第 64 回 高輪築堤調査・保存等検討委員会【全体会】

5・6 街区の高輪築堤跡の文化財的価値及び保護措置について (5)

第 62回本委員会での委員指摘事項に対する回答

5街区における計画見直しを含めた現地保存の検討(B案その① 断面図) 【別紙6-5】

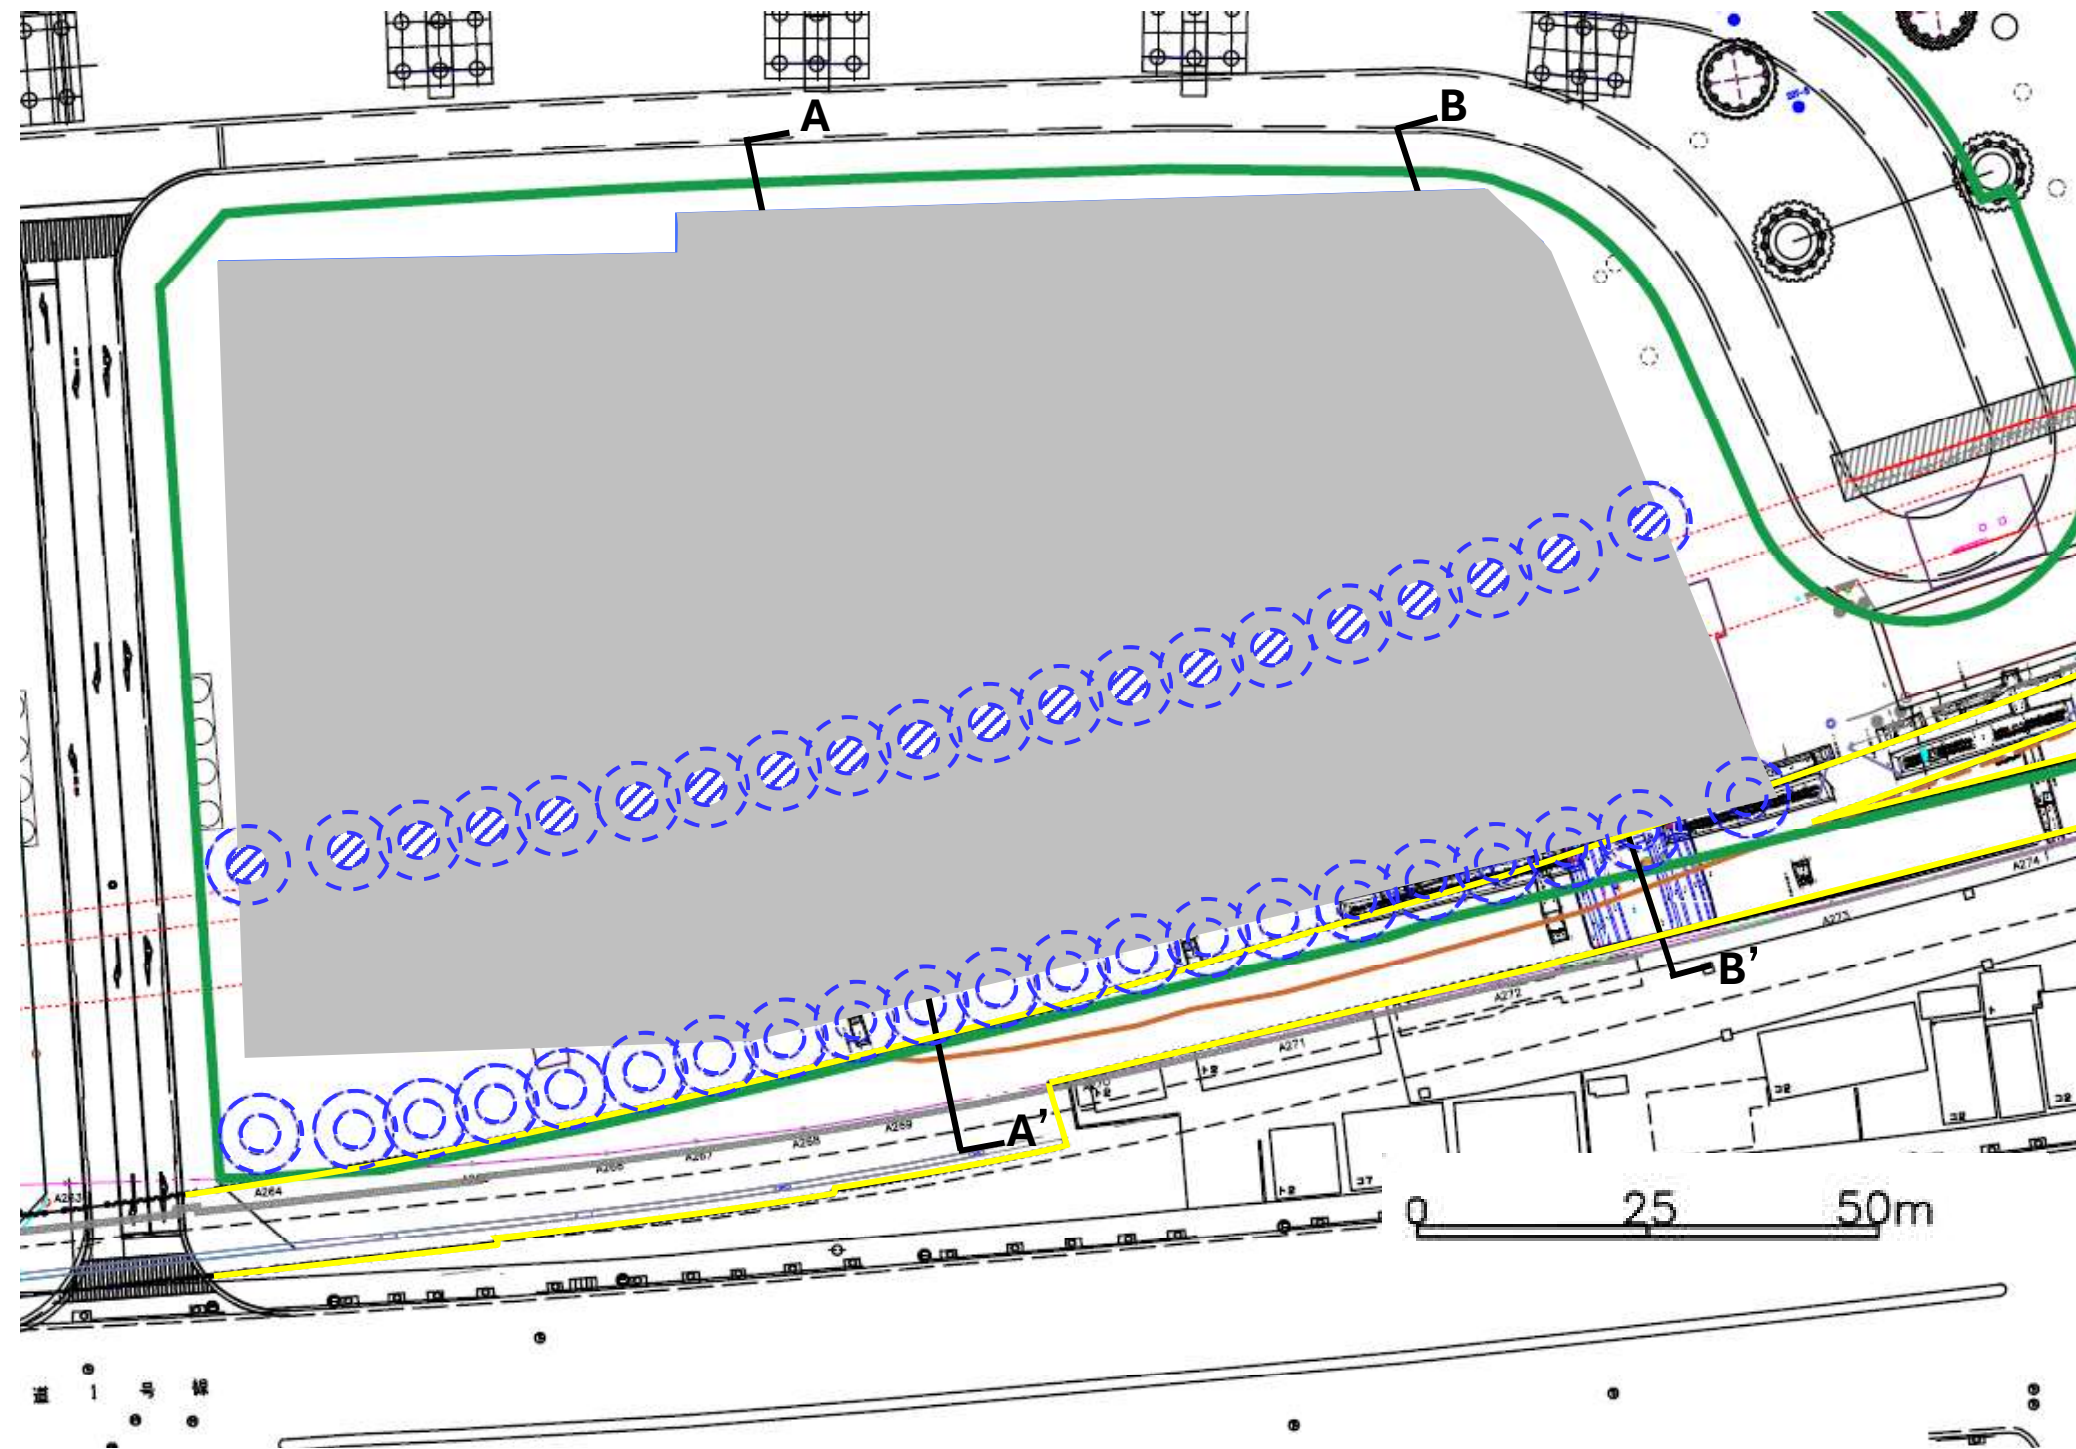
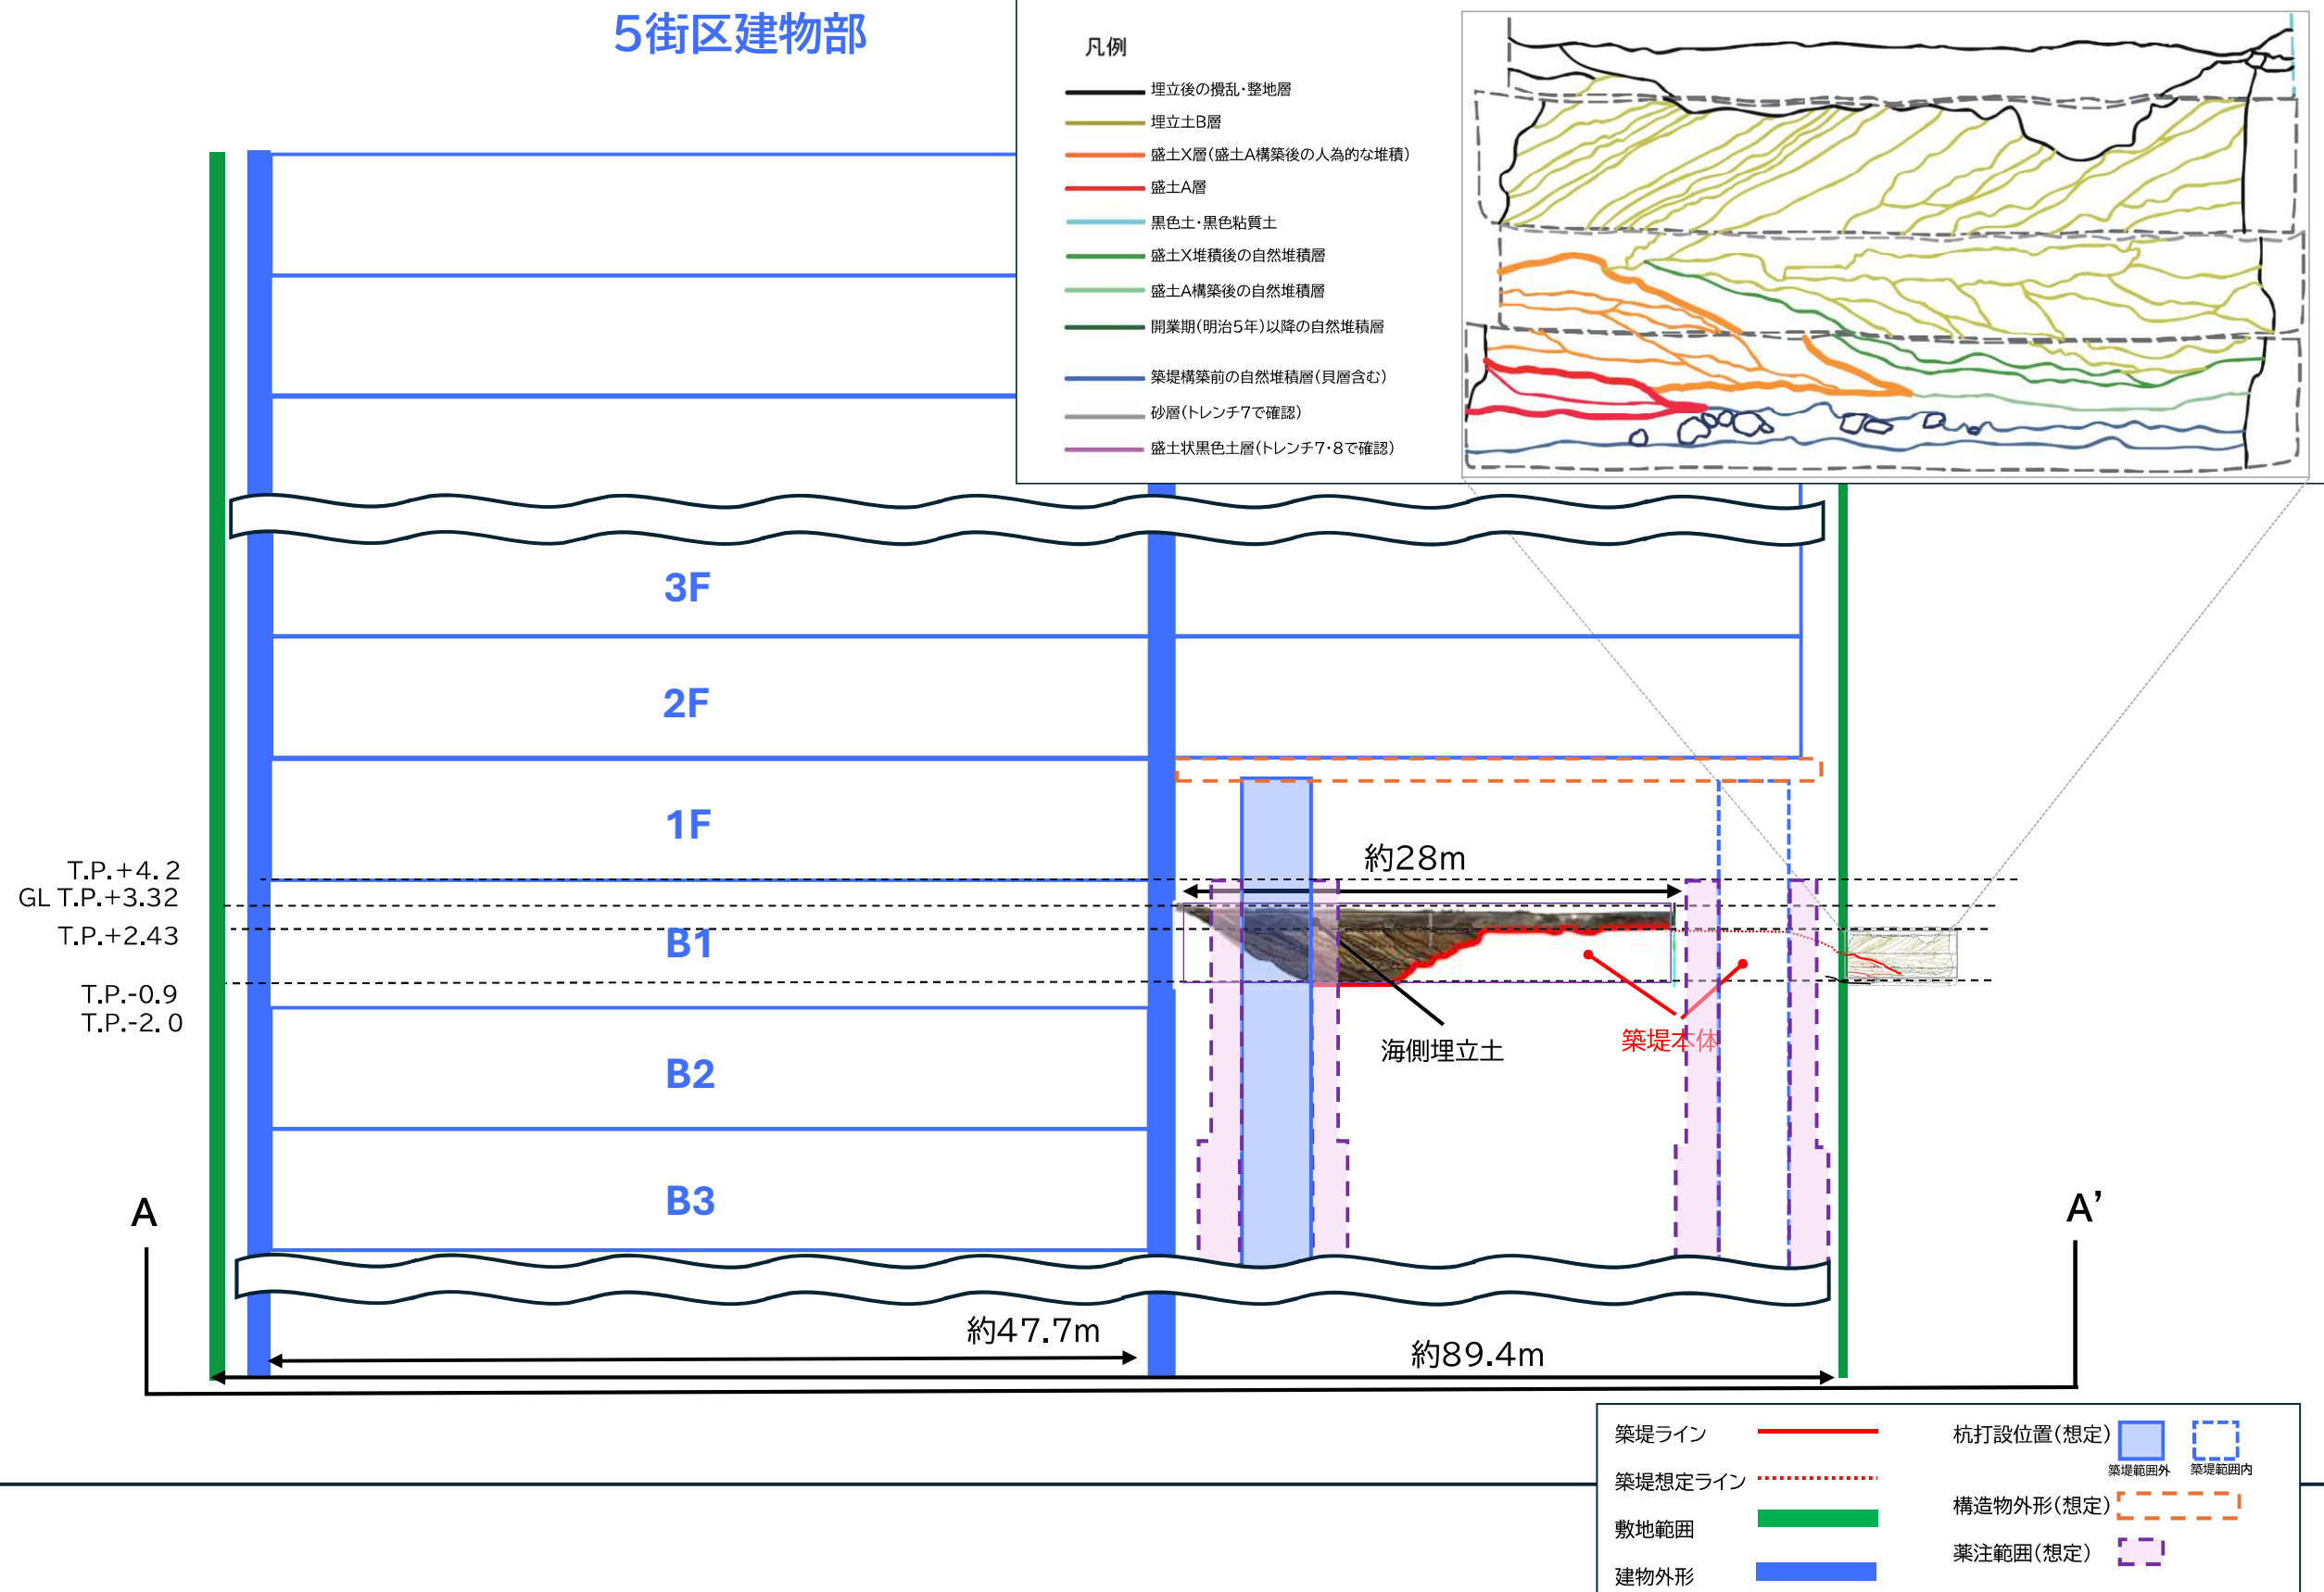
指摘①

「5街区の断面図において、築堤の西側に支持杭、構真柱を設け2階～4階までを大スパンで支える構造形式は成立しないのか。」

添付下図のとおり、第54回委員会資料6-5～6-7でご説明申し上げたケースを想定されたご質問であったと認識しております。当時もご説明のとおり、西側には京急線用地がある位置関係において、当社用地内に構真柱を収めようとする、築堤に支障せざるを得ない開発計画となります。また、薬液注入等により築堤の劣化も課題と考えております。

- ・敷地形状及び建物構造上、隣接地(京急線)の支障が前提
- ・大規模機械式駐車場が配置できず、平面駐車場を地下深くに整備せざるを得ない

- 施工方法により築堤の破損が生じる
- 築堤の劣化が生じ、良好な保存環境確保に課題
- 工事費が膨大
- 建物収益床の棄損
